dot. postępowania o udzielenie zamówienia publicznego numer ZP/229/022/R/19 prowadzonego w trybie przetargu nieograniczonego pn. Budowa budynku CK STOS z zagospodarowaniem terenu w ramach realizacji projektu „**Utworzenie w Gdańsku Centrum Kompetencji STOS (Smart and Transdisciplinary knOWledge Services) w zakresie infrastruktury B+R**”.

Zamawiający na podstawie art. 38 ust. 2 ustawy Prawo zamówień publicznych /zwanej dalej ustawą Pzp/ (tekst jednolity: Dz. U. z 2019 r., poz. 1843) informuje, iż do Zamawiającego wpłynęły wnioski o wyjaśnienie treści Specyfikacji Istotnych Warunków Zamówienia (SIWZ). Zamawiający na podstawie art. 38 ust. 2 i 4 ustawy Pzp udzielił odpowiedzi na zadane pytania:

### Pytanie nr 700:

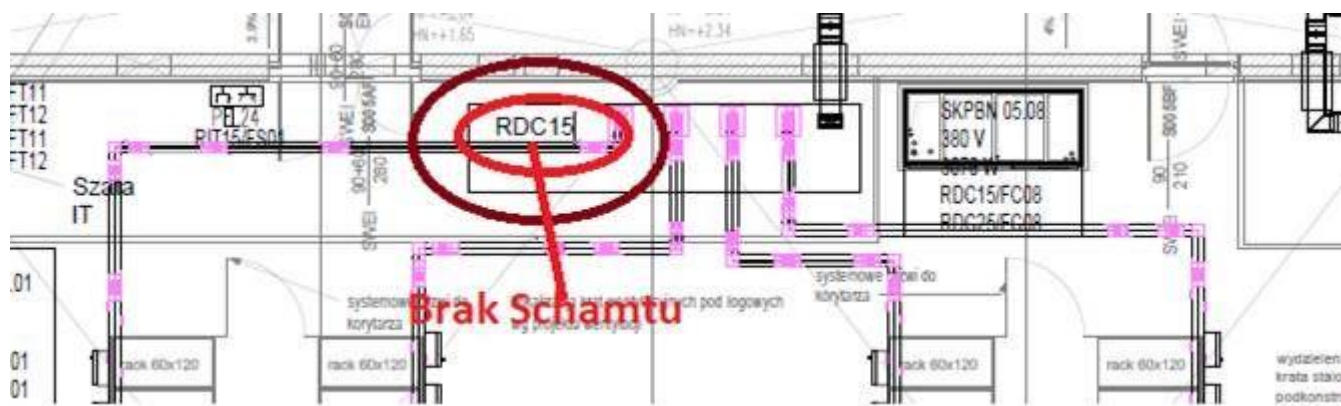
W związku z podziałem na Etapy zakresu rozdziału energii, informujemy o nie spełnieniu wymaganej redundancji celem uzyskania certyfikacji TIER.

Prosimy o wyjaśnienie jaki zakres należy ująć w poszczególnych Etapach oraz prosimy o wyłączenie z obowiązku Certyfikacji po wykonaniu Etapu pierwszego

Zamawiający nie widzi zagrożenia spełnienia wymagań koniecznych do uzyskania certyfikatu zgodnie z Uptime Institute na poziomie przynajmniej Tier III już w ramach realizacji zadania podstawowego, a cała infrastruktura jest określona jako zgodna z wymaganiami Uptime Institute Tier III/IV na zasadach określonych w OPZ. Zarówno system energetyczny jak i chłodniczy od samego początku były przewidziane do certyfikacji i zgodność ze wszystkimi wymaganiami w tym zakresie będzie szczególnie pilnowana podczas procedury odbiorowej, co było wskazywane we wcześniejszych odpowiedziach. Jeżeli pytający ma powody przypuszczać, że certyfikacja nie jest to możliwa ze względu na etapowanie – prosimy o jednoznaczne określenie jakie jest źródło braków, wówczas będziemy w stanie się odnieść do ewentualnych problemów czy też dokonać koniecznych wyjaśnień.
